Umweltverträglichkeitsprüfung

AWZ Steinthal GmbH; Standortentwicklung AWZ Steinthal 2025

FACHLICHE AUSEINANDERSETZUNG MIT DEN EINGELANGTEN STELLUNGNAHMEN

Im Auftrag: Amt der NÖ Landesregierung, Abteilung Umwelt- und Anlagenrecht, UVP-Behörde, WST1-UG-35; Bearbeitungszeitraum: Juli 2025

Abbildung 2: Lage des Projektes auf 600/1 sowie des Grundstücks 586 Quelle: NÖ-Atlas

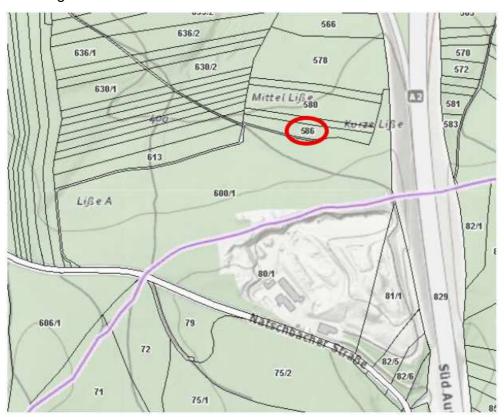
Die Einwender sind Besitzer des an das Projekt (GST 600/1) angrenzenden Waldgrundstückes Nr. 586, EZ 11, GB 23317 Loipersbach (Abbildung 2). Zudem stehen noch die naheliegenden Grundstücke GST 560 und GST 657 in deren Besitz.

Wie aus Abbildung 2 erkenntlich, grenzt das Grundstück 586 unmittelbar im NO an das Projektgrundstück 600/1 an. Von den Einwendern wird befürchtet, dass durch die projektbedingten Tätigkeiten die Belastung durch Luftschadstoffe bei Forstarbeiten im gegenständlichen Grundstück in unzulässiger Höhe auftreten würden.

Im UVP-Fachbericht Luftreinhaltetechnik ist die prognostizierte Schadstoffbelastung durch den geplanten Deponiebetrieb dargestellt. Für den unmittelbaren Rand des Deponiegeländes liegen in den Projektunterlagen jedoch nur Depositionswerte vor. Für Konzentrationen an luftgetragenen Schadstoffen wurde daher seitens des UVE-Fachberichterstellers LUA eine Sonderauswertung durchgeführt. Als Beurteilungsmaß für zulässige Luftschadstoffbelastungen sind Maximale Arbeitsplatz-Konzentrationen

Auswirkungen auf arbeitende Personen: Wie aus dem Vergleich der in Tabelle 1 dargestellten Werte der Belastung an der Grundstücksgrenze mit den Grenzwerten zum Schutz der arbeitenden Personen ersichtlich ist, bleiben die prognostizierten Werte deutlich unterhalb der zulässigen Werte.

Eine unzulässige Belastung von arbeitenden Personen innerhalb der von den Einwendern genannten Flächen ist daher auszuschließen.

Auswirkungen auf den Wald: Im UVP-Fachgutachten Luftreinhaltetechnik findet sich in Tabelle 21 ein Vergleich der maximal an den Projektgrundstücksgrenzen auftretenden Depositionen von Staub und Staubinhaltstoffen mit den jeweiligen Grenzwerten der 2. Forst-VO. Die dort genannten Grenzwerte bleiben allesamt eingehalten.
